OBSERVACIONES AL PROYECTO DE PLAN HIDROLÓGICO DE LA DEMARCACIÓN DEL RÍO SEGURA – 2022-2027

En Riópar (Albacete), a 22 de diciembre de 2021

D. _____ vecino _____ segunda residencia en _____, con
Número _____ en nombre y representación de la
organización *“Plataforma en Defensa de las Fuentes de los ríos Segura y Mundo”*,

INFORMACIÓN ADICIONAL

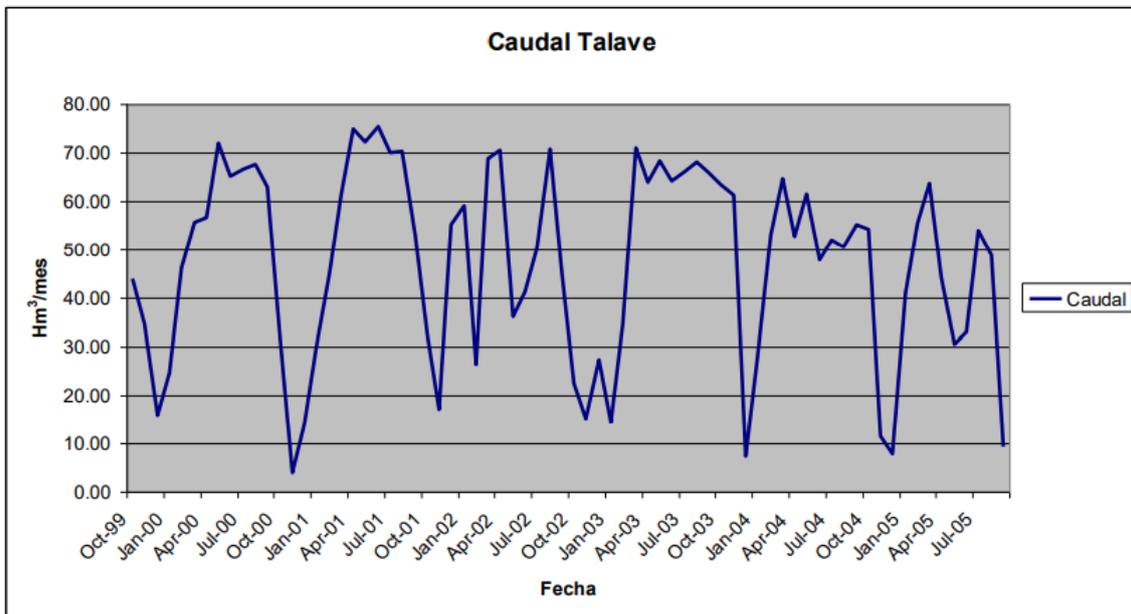
Sin embargo, en el PHDS-27 (al igual que en planes anteriores) se ha decidido desviarse de esta metodología. El motivo ha quedado emborronado en el actual borrador de plan, pues únicamente menciona –de forma poco convincente- que “no se establece limitación por caudales máximos, ya que el caudal que generaría afección al hábitat es muy superior a los caudales medios diarios circulantes habitualmente”, haciéndose una vaga referencia a que en “las masas de agua en las que la alteración hidrológica (derivada de la circulación de recursos trasvasados o de la regulación de recursos) ha producido modificaciones morfológicas del cauce y éste se adaptaron a la circulación de caudales regulados y/o trasvasados, la aplicación de criterios estrictamente hidrológicos sobre el régimen natural a la hora de determinar los caudales máximos no se considera válida” –motivo por el cual se pasó a valorar únicamente un modelo hidráulico simulando la disponibilidad de refugio en el cauce modificado-.

Mucho más clara y directa resulta la explicación que puede leerse en el Anexo I del Anejo V del Plan Hidrológico 2015-2021, que evidencia abiertamente que el abandono de la recomendación de no superar el percentil del 90% en la curva de caudales clasificados se lleva a cabo con el fin de no afectar al actual régimen de explotación –causante de graves alteraciones hidromorfológicas en los cauces de los ríos Mundo y Segura-. Algo que, en opinión del INTERESADO, sería mucho más honesto trasladar al proceso de concertación de caudales con los usuarios, y no contaminar la propuesta técnica inicial con apreciaciones sobre la incidencia en el régimen de explotación.

Hay que destacar que esta masa se sitúa aguas abajo del embalse del Talave, por lo que se trata de una masa de agua donde la morfología del río se ha adaptado a la circulación histórica de caudales elevados procedentes del transvase. En consecuencia, la aplicación de criterios estrictamente hidrológicos sobre el régimen natural a la hora de determinar los caudales máximos, que no considera esta circulación de caudales elevados (percentil 90%, etc), plantea problemas al resultar caudales muy reducidos en comparación con el circulante.

Por lo tanto, a la hora de plantear los caudales máximos para esta masa, se ha considerado más adecuado basarse en los resultados de los modelos hidrológicos generados, validados con criterios biológicos, tal y como se recoge en el cuadro correspondiente.

Los modelos hidrológicos, validados con criterios biológicos, muestran como el caudal que generaría afección al hábitat de especies icticas es muy superior a los caudales medios circulantes en el régimen alterado.

1. Una revisión de los caudales máximos aguas abajo de todos los grandes embalses, dando preferencia a los métodos hidrológicos establecidos en la IPH –y eventualmente simulando su afección sobre la geomorfología del cauce- para definir una propuesta técnica más rigurosa y compatible con la consecución del buen estado ambiental.

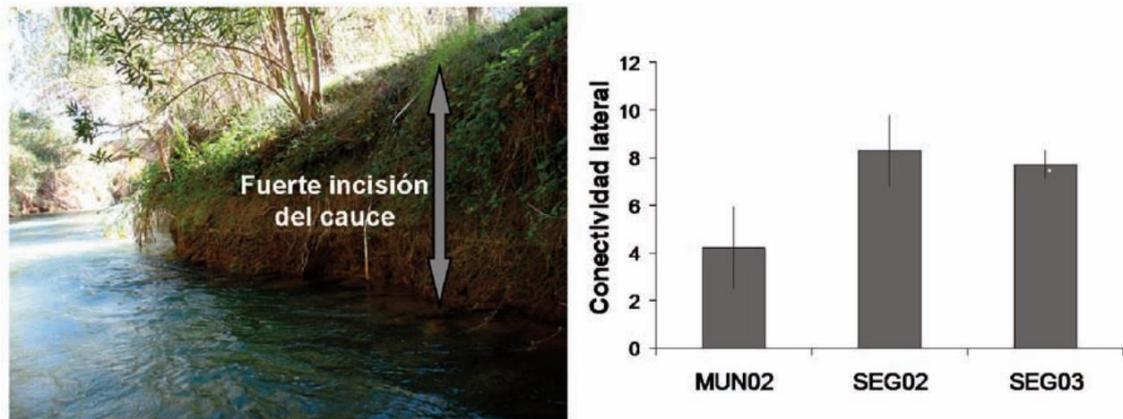
“Para las tres especies objeto de estudio se ha constatado que la abundancia, el reclutamiento y la diversidad de tallas se vieron afectadas negativamente en el sector Mun02, el cual, a su vez, presentó una mayor alteración de sus regímenes hidrológicos naturales, mostrando caudales anormalmente elevados durante todo el año. Además, en dicho sector se obtuvieron las puntuaciones más bajas para el índice RQI, situación que indicaría una reducción muy importante de la calidad del hábitat ripario. En este sentido, cabe resaltar la incisión severa que presenta el cauce del río Mundo en este sector, circunstancia que se ve reflejada en una reducción muy importante de la conectividad lateral de la ribera con el cauce (Figura 6). Probablemente, la reducción de la abundancia poblacional y la diversidad de tallas de las especies objetivo están relacionadas con la reducción de la tasa de reclutamiento de individuos a la población, debido al efecto sinérgico que puedan estar provocando dichos impactos. El hecho de que durante el periodo reproductor de estas especie (Marzo-Junio) circule un caudal muy elevado, unido a la restricción al desbordamiento existente en este tramo, podría imposibilitar por un lado la reproducción de estas especies o bien, en el caso de que logaran reproducirse, la ausencia de hábitats idóneos para el desarrollo de los alevines (zonas someras con baja velocidad de corriente y complejidad del hábitat ripario) provocaría la muerte de los mismos (Merigoux y Ponton, 1999; Humphries et al., 2002; Sánchez-Navarro et al., 2007).”

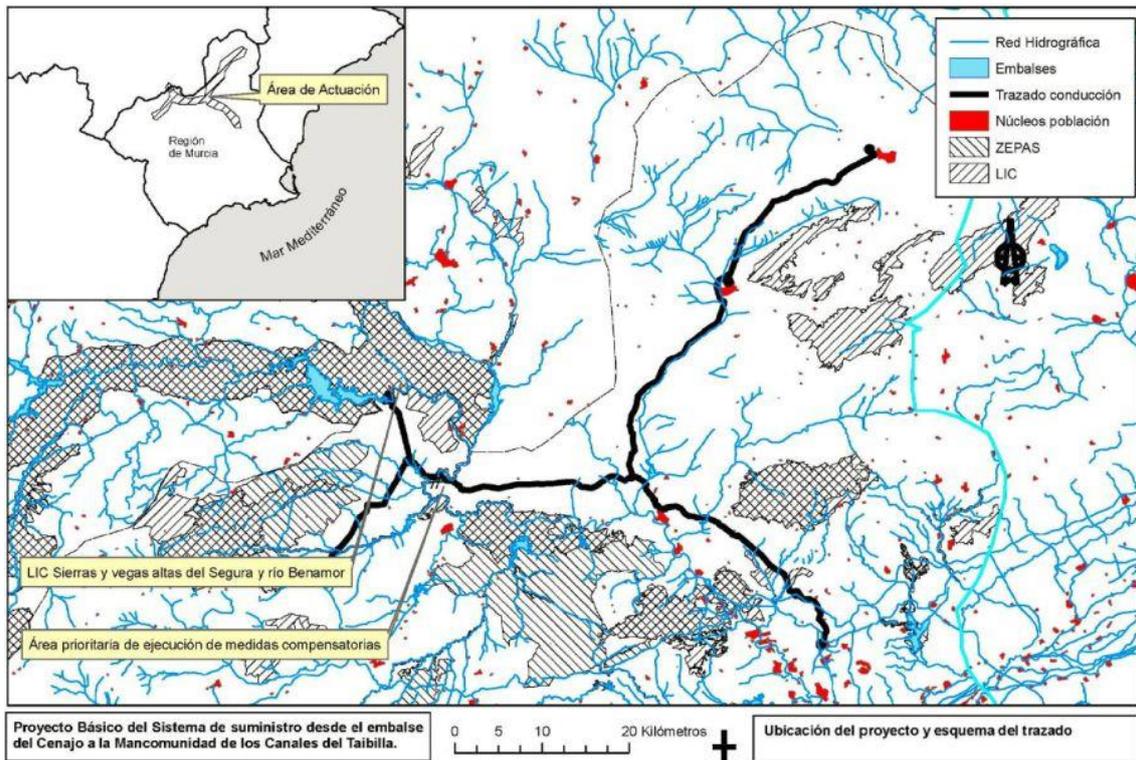
Si analizamos las medidas previstas en el PHDS-27 para el tramo en cuestión, podemos observar que ninguna de ellas actúa sobre la total ausencia de caudales, limitándose a cuestiones tales como la mejora de la depuración de aguas residuales (que más bien beneficiaría a la MCT, al incrementar la calidad del agua captada) o una etérea mejora de las condiciones morfológicas (de un río que más bien actúa como rambla), o incluso la ejecución de nuevas estaciones de aforo (que de nada sirven sin agua en el cauce).

Para cumplir con el Objetivo Medioambiental de alcanzar el buen estado ecológico del río Taibilla antes de 2027 será preciso llevar a cabo medidas que garanticen el retorno de caudales mínimos en una fecha suficientemente temprana como para permitir la recolonización del tramo por especies objetivo de ictiofauna (índice EFI+ o equivalente) y una adecuada recuperación de la vegetación de ribera (índice QBR), asumiendo que el resto deberían presentar valores adecuados de forma casi inmediata. Caso de no hacerlo, debería recogerse en el PHDS-27 una nueva solicitud de prórroga, sabiendo que al tratarse de un espacio integrado en la Red Natura 2000 y existiendo alternativas va a resultar de muy difícil justificación.

- Recuperar la Medida nº 100, relativa a la implantación de caudales ambientales, explicando en la correspondiente ficha algunos de los pormenores aquí detallados.
- Recuperar parcialmente la Medida nº 79, reformulando su título a *“Suministro alternativo de recursos a los municipios exclusivamente atendidos por el Canal del Taibilla y desafección del río Taibilla”* o alguna fórmula similar, donde pudieran tener encaje tanto las obras de captación del Cenajo como las de mejora del tratamiento o de la distribución de las aguas procedentes del Trasvase Tajo-Segura o desalinizadas.

04A03Q01 Caudal Total Desagüe Embalse de Fuensanta (m³/s) [Volver](#)

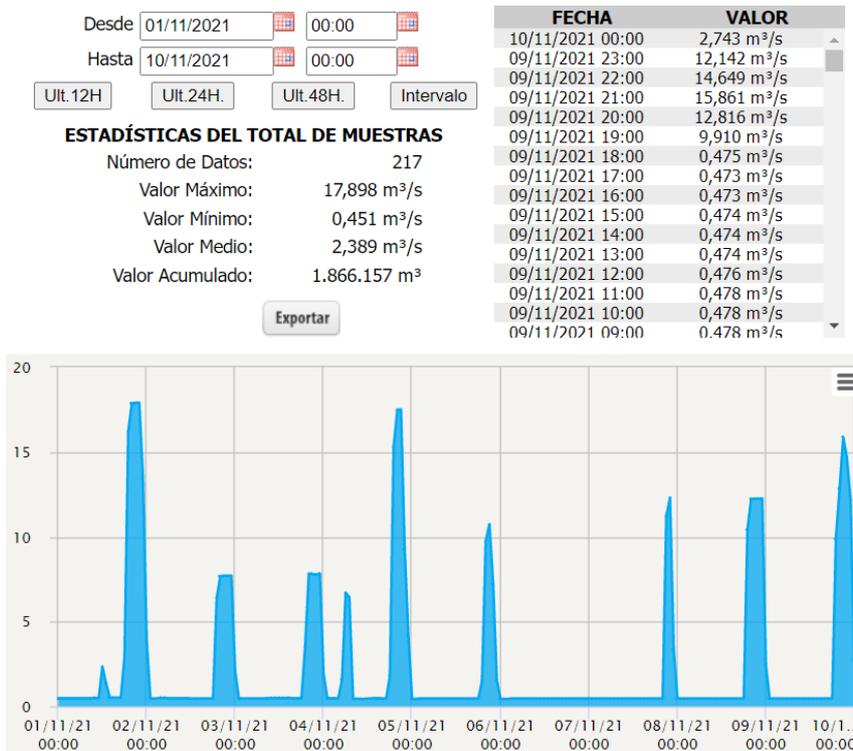
Teniendo en cuenta que, de los 4 grandes embalses seleccionados, únicamente el de La Fuensanta y el Talave (para autoconsumos) tienen producción hidroeléctrica, y esta no se realiza en régimen de regulación, mostrando desembalses de marcada estabilidad que apenas varían en contadas ocasiones a lo largo del año:

Sin embargo, las centrales hidroeléctricas del salto de Miller (ES0701010103 y ES0701010104) y de Híjar (ES0701010302) sí presentan regímenes de explotación orientados a cubrir los picos de demanda eléctrica, acumulando caudales durante el resto del día y turbinándolos durante unas pocas horas:

Dado el régimen de explotación de estas centrales hidroeléctricas, el establecimiento de tasas de cambio diarias resulta completamente inútil y de muy poca significación: entre un día y el otro el caudal medio diario registrado en el aforo se corresponderá con prácticamente con el aporte en régimen natural (caudal mínimo durante la mayor parte del tiempo, y el máximo turbinable en horas punta durante el tiempo que lo permiten las aportaciones); por el contrario, el impacto negativo de las «hidropuntas» durante las horas de turbinado queda sin restricción de ninguna clase, permitiendo cambios bruscos en cuestión de pocos minutos.

- Y muy especialmente, la implantación de tasas de cambio horarias en aquellos tramos afectados por centrales hidroeléctricas de regulación, destacando las centrales hidroeléctricas de Miller (ES0701010103 y ES0701010104) y de Híjar (ES0701010302), diferenciando claramente entre la propuesta técnica de tasas de cambio y los valores resultantes tras el proceso de concertación de caudales con los usuarios –habida cuenta de posibles limitaciones técnicas por el diseño de las turbinas, y siempre exigiendo medidas correctoras y compensatorias a implantar tanto por el titular de las referidas centrales como por el propio organismo de cuenca (si fuera necesario)-.

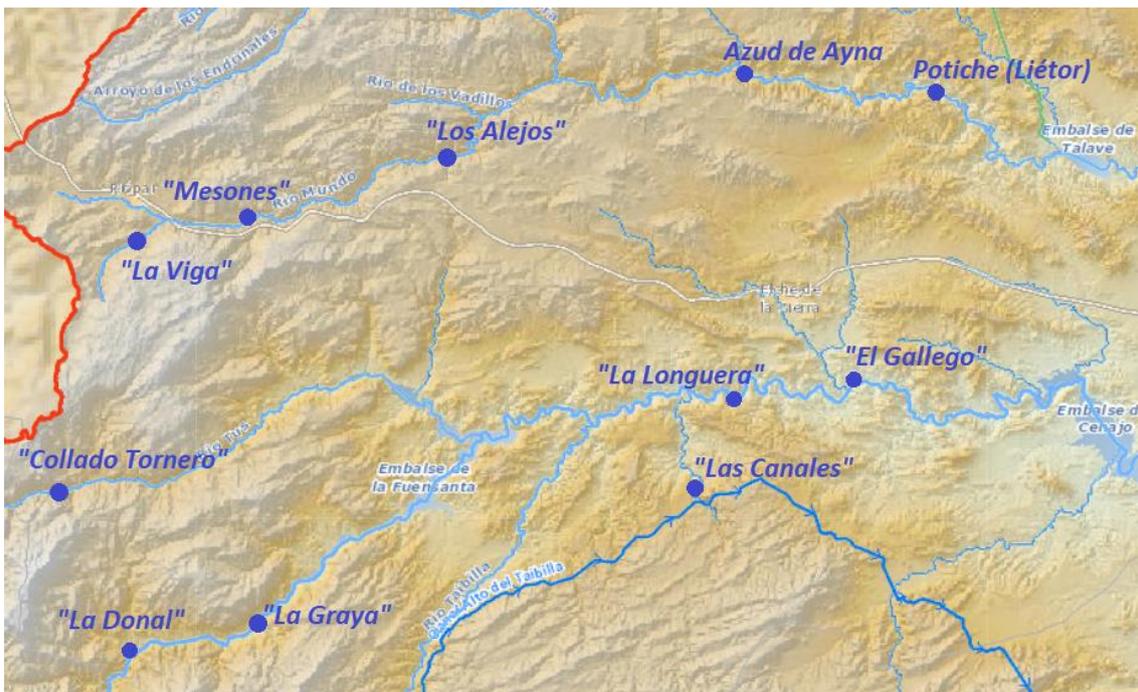
Sin embargo, analizando el Anejo III (*“Usos y demandas”*) del PHDS-27, la caracterización de los usos y demandas relacionados con el turismo y el ocio, y muy especialmente de los usos recreativos del agua, resulta totalmente insuficiente para una adecuada gestión del Dominio Público Hidráulico y el incentivo de un desarrollo socioeconómico sostenible en torno al agua.

Así, por ejemplo, vemos que en el Apartado 3 únicamente se indica el número de establecimientos y plazas turísticas (sin caracterizar sus demandas y su impacto socioeconómico), y los campos de golf existentes en la Demarcación (de los cuales sí se estima la demanda y el beneficio económico, bien que dejando de lado el empleo generado; que se repiten en el Apartado 4.5.3.). Brillan por su ausencia los parques temáticos/acuáticos como (AquaNatura Murcia...) o el sector del turismo de aventura en la Sierra de Segura (con numerosas empresas) y las actividades recreativas de deportes acuáticos, baño y pesca.
